RUBELE, L.GE B.

0767

Descrizione prestazionale dell'intervento

Foto del rilievo

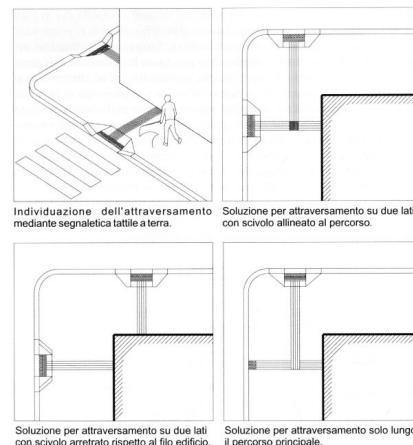
Criticità

Inadeguatezza di segnalazione tattile per non vedenti

Intercettazione dell'attraversamento pedonale attraverso la **collocazione di adeguata segnaletica tattile sul marciapiede**.
Se non vi è semaforo, sarà sufficiente sbarrare il marciapiede, all'altezza del centro della zona zebra, con il Codice di DIREZIONE RETTILINEA che terminerà 40 cm prima del confine fra scivolo e zona carrabile con il Codice di PERICOLO VALICABILE che deve coprire tutta la luce dello scivolo.
